AP-RX63N-0A 部品の誤実装について

2.1 版 2023 年 10 月 02 日

対象製品 : AP-RX63N-0A
 対象製品番号 : 01550011 ~ 01550190

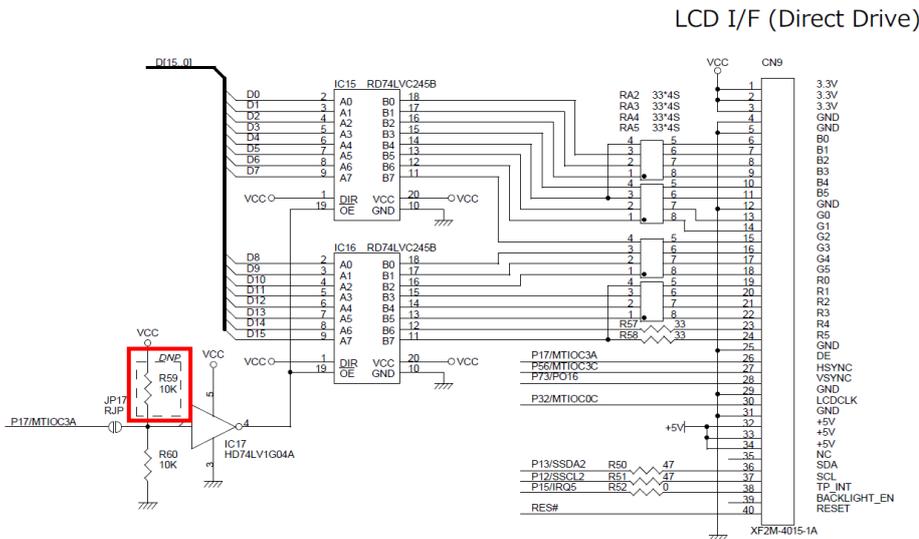
回路図上、未実装と記載されている R59 が実装されていました。
 JP17 を未はんだとして使用する場合、IC16、IC17 のバッファがディセーブルに固定されない場合がありますが、動作に問題はありません。

R59 を未実装に変更します。
